製品情報　テクニカル情報　インフォメーション　2017年6月 A-2017015

仕様変更のご案内

PS3X 形 スイッチングパワーサプライ

識別表示

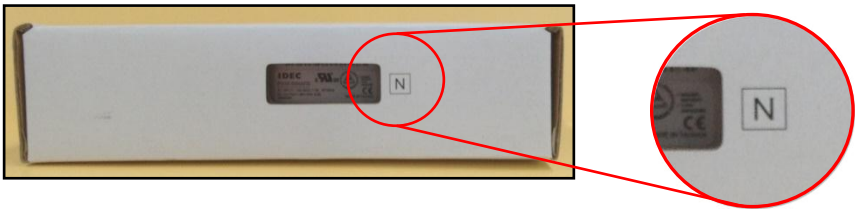
変更後の製品は、個装ケース表示しています N を削除します。
